## PRIMERGY TX300 S4 使用上の注意

2008 年 5 月  
富士通株式会社

### 3. 「PRIMERGY TX300 S4 ユーザーズガイド:B7FH-5161-01」への更新事項

#### 1 章「1.3.2 サーバ本体背面」(関連ページ 27-29)

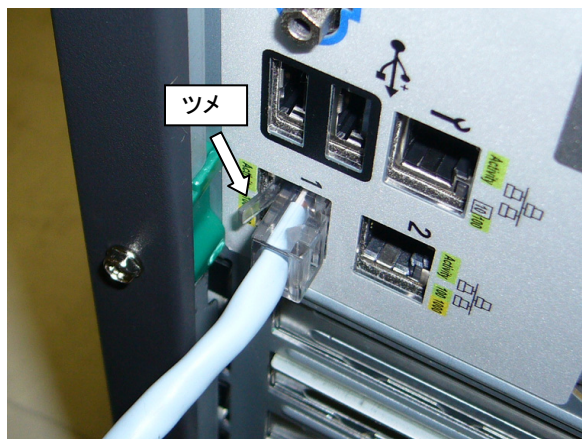
##### 削除

LAN ケーブル取り外しレバーは、本サーバに実装されていませんので、下記の記載が削除となります。

##### 追加

LAN ポート1に接続されている LAN ケーブルが抜きにくい場合は、以下のようにマイナスドライバーなどでコネクタのツメを押さえながら抜いてください。

## 5 章「5.11 テープ装置のメンテナンス[Tape Maintenance Advisor]」(関連ページ 201)

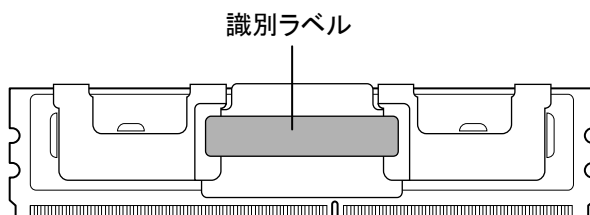
「Fujitsu Tape Maintenance Advisor」アンインストールの際に、以下のメッセージを表示し、アンインストールに失敗する場合があります。

・対象製品: Fujitsu Tape Maintenance Advisor for Windows V2.3

- (1) インストールフォルダ(Program Files¥fujitsu¥TMA)配下の「EventLogMsg.dll」をリネームします。  
例)リネーム前: EventLogMsg.dll  
リネーム後: EventLogMsg (拡張子を削除した場合の例)
- (2) サーバを再起動します。
- (3) 再度、「プログラムの追加と削除」から、「Fujitsu Tape Maintenance Advisor」の削除を行います。
- (4) Fujitsu Tape Maintenance Advisorのインストールフォルダ(Program Files¥fujitsu配下)の「TMA」というフォルダを削除します。

### ■メモリの識別方法について

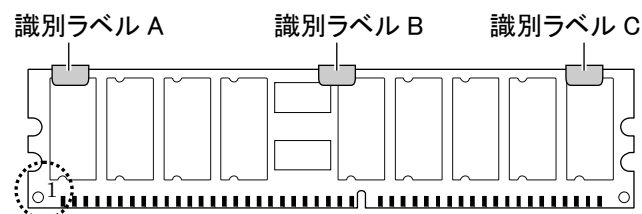
「識別ラベルの貼り付け位置」について以下の誤りがありました。  
誤)

正)
